Vysvětlení zadávací dokumentace č. 6

Obec Samotišky

Tělocvična pro ZŠ

c) *těl Sam - DPS, stav 02.- 13. vč.ZSPD*

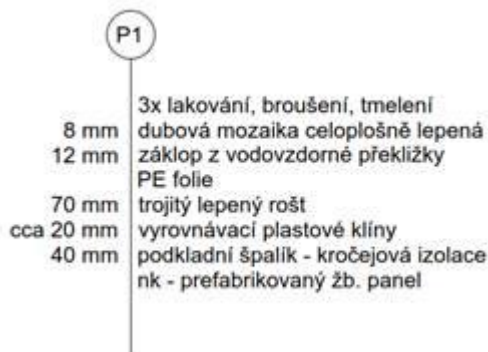
V řezech je uvedeno:

Platí specifikace uvedená v soupisu prací. Účastníci nacení soupis prací, dodávek a služeb.
